# 泊発電所の基準津波に関するコメント回答

## (日本海東縁部に想定される地震に伴う津波)

令和2年12月9日  
北海道電力株式会社

## 敷地前面海域の地形的特徴 (2/4) F<sub>B</sub>-2断層 (測線3B-7)

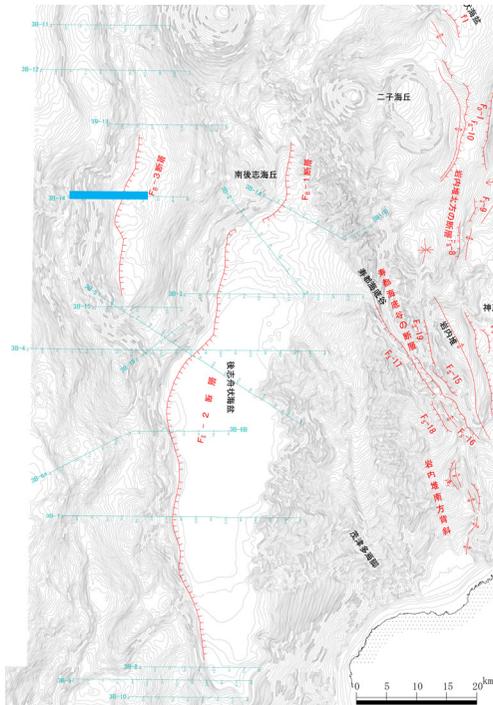
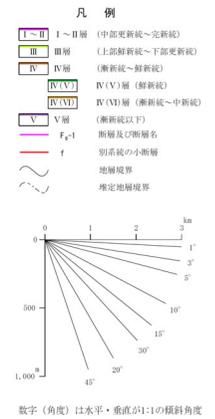
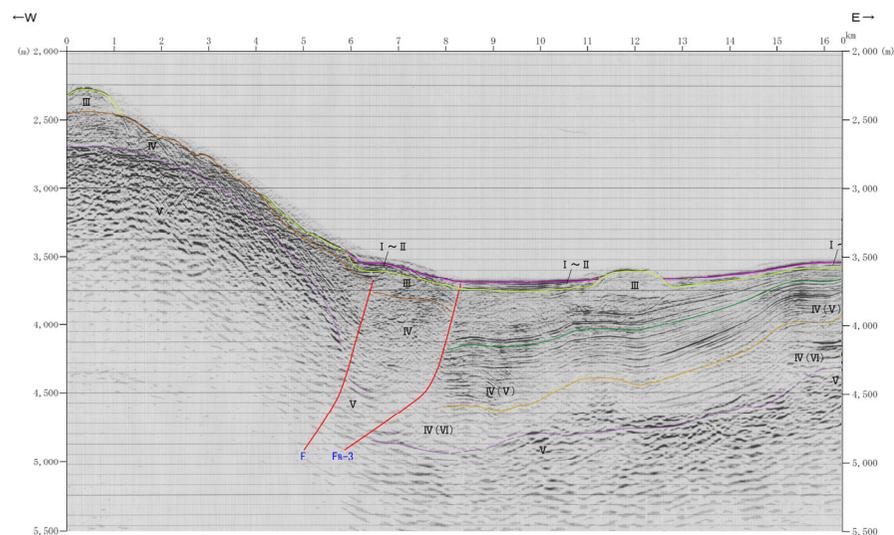
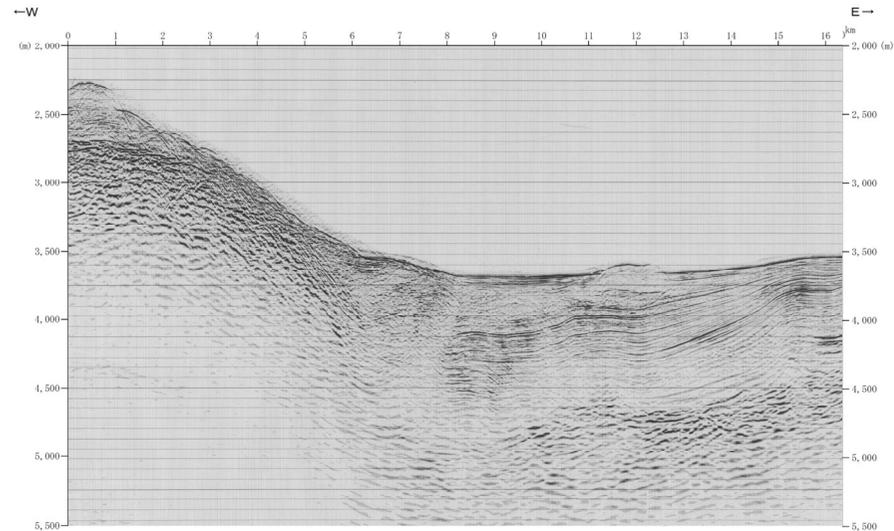
7	貯留堰を下回る時間の確認について、海水ポンプの取水性を評価する観点であれば、貯留堰を下回る時間に着目したパラメータスタディの必要性について検討すること。	今後説明予定
	8	下回る時間として「最長時間」と「合計時間」の2通りで算出しているが、貯留堰天端を一時的に上回る波形を考慮しないで時間を算出する等、保守的な時間評価を検討すること。	今後説明予定
	9	資料中に「ホルスト」と記載されているが、断層は確認できているのか。「ホルスト」の記載が文献の引用であるならば、その文献の詳細と事業者の見解を併せて示すこと。	今回説明

9	資料中に「ホルスト」と記載されているが、断層は確認できているのか。「ホルスト」の記載が文献の引用であるならば、その文献の詳細と事業者の見解を併せて示すこと。	<ul style="list-style-type: none"> <li>○地形の高まりを「ホルスト」と表現しており、文献の引用ではなく、適切な表現ではないことから、「地形の高まり」に記載を改める。</li> <li>○回答内容はP19に掲載。</li> </ul>

- 背斜構造の東側が急傾斜となる非対称な形状から西傾斜の逆断層が推定される。
- 断層の上下変位量は、V層上面で2km程度とみられる。
- F<sub>B</sub>-2断層の東側のIII層以降の堆積物には変位・変形は認められない。

## STEP3 波源位置 (走向)

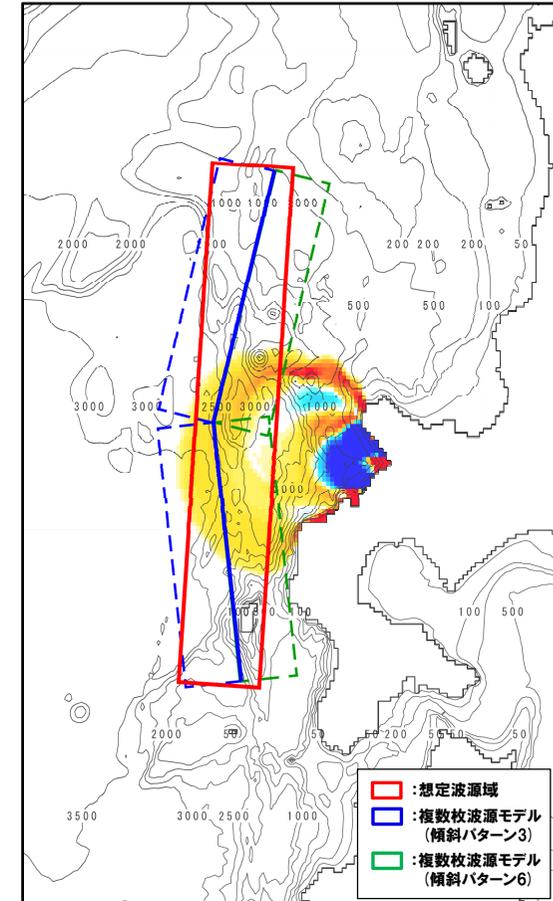
指摘時期	No	指摘事項	説明時期
令和元年9月27日 審査会合	1	敷地前面上昇側における最大水位発生地点については、防潮堤の前面ではなく、敷地北側防潮堤の前面となっており、敷地前面上昇側の水位(10.78m)については何に用いる水位であるか明確になっていない。健全地形における評価地点と、敷地北側防潮堤の損傷を考慮した地形における評価地点については、評価の目的を整理したうえで、それぞれ適切な評価地点として設定するべき。	今後説明予定
	2	防波堤の南側・北側の損傷に加えて敷地北側防潮堤の損傷の組み合わせについて検討すること。また、日本海東縁部に想定される地震に伴う津波として全体像を示すことができる時期を提示すること。	今後説明予定
	3	土木学会(2016)における1993年北海道南西沖の波源モデルでは、断層面上縁深さ10kmと設定していることを踏まえ、断層面上縁深さを5kmより更に深くした検討が必要ではないか。地震動の評価における $F_B-2$ 断層の評価では、地震発生層の下端を40kmで検討していることから、断層面上縁深さの変動幅を大きくさせた検討をすること。	今回説明
	4	波源位置を東方向へ移動させた場合、津波水位が大きくなることから、東方向へ移動させた場合における設定根拠の説明が必要である。今回示された波源モデルは過去の波源モデルから変わっており、感度の変化も想定されるため、波源位置に関する検討の深掘りが必要である。また、ひずみ集中帯と波源モデルの関係性を改めて整理すること。	今回説明
	5	ひずみ集中帯波源位置の検討において「西傾斜の断層パターン7」を基本として検討しているが、「東傾斜の断層パターン5」については東方向に動かしてもひずみ集中帯から外れないことから、これらの断層パターンについても検討し資料化すること。例えば、断層パターン5の断層面下端を、地震本部におけるひずみ集中帯の東端に設定した場合の検討等をする事。	今後説明予定
	6	過去に実施している発電所を波源とした場合の評価では、同心円状に津波が伝播することから、これらの伝播経路上に波源モデルを配置し、走向を「くの字」にした評価の必要性について検討すること。	今回説明

- 走向の変動幅は、土木学会 (2002) の既往の波源モデルにおける走向のばらつきに関する標準偏差に基づき、 $\pm 10^\circ$  とした。
- 断層長さが320kmと長大であり、既往地震においても走向は必ずしも一定ではないことを考慮して、北海道南西沖地震の震源域北端付近で南北に2分割 ( $L = 160\text{km} \times 2$ ) し、分割した断層がそれぞれ異なる走向を有しながら連動することを想定した。
- なお、過去に実施している発電所を波源とした場合の評価 (逆伝播解析) では、同心円状に津波が伝播し、これらの伝播経路上に波源モデルを配置した場合に津波水位が大きくなることが想定されるため、くの字 (北側断層を+方向, 南側断層を-方向) に折り曲げたモデルによる検討を実施する。
- なお、上記モデルは概ね想定波源域内に配置される。
